0006 Informativa per il servizio tecnico

Oggetto:	61-28975-20
Marca:	Mercedes Benz
Tipo:	Serie motore M104 a 6 cilindri
Motorcode:	M104.941-945 / 980 / 981 / 990-996

Rinforzo metallico guarnizione testata Mercedes Benz M104

Fig. 1_Versione precedente 61-28975-20

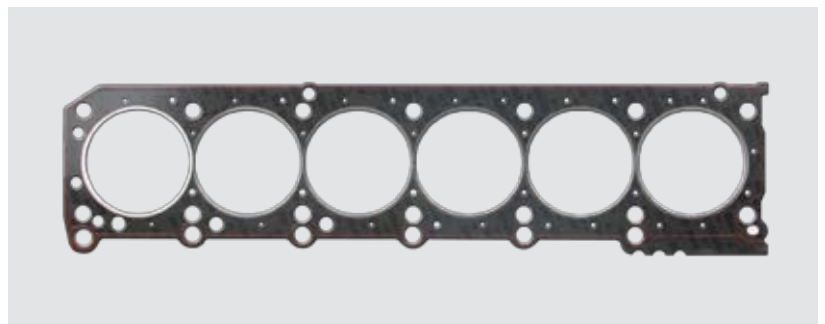
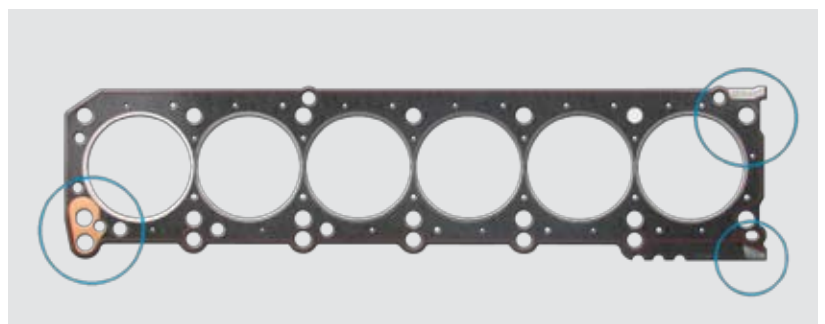
La guarnizione della testata cilindri 61-28975-20 è stata sostituita dalla 61-28975-30. In questa nuova versione sono stati applicati dei rinforzi supplementari in metallo al fine di migliorare il ciclo di vita del prodotto soprattutto nei motori ad alta potenza.
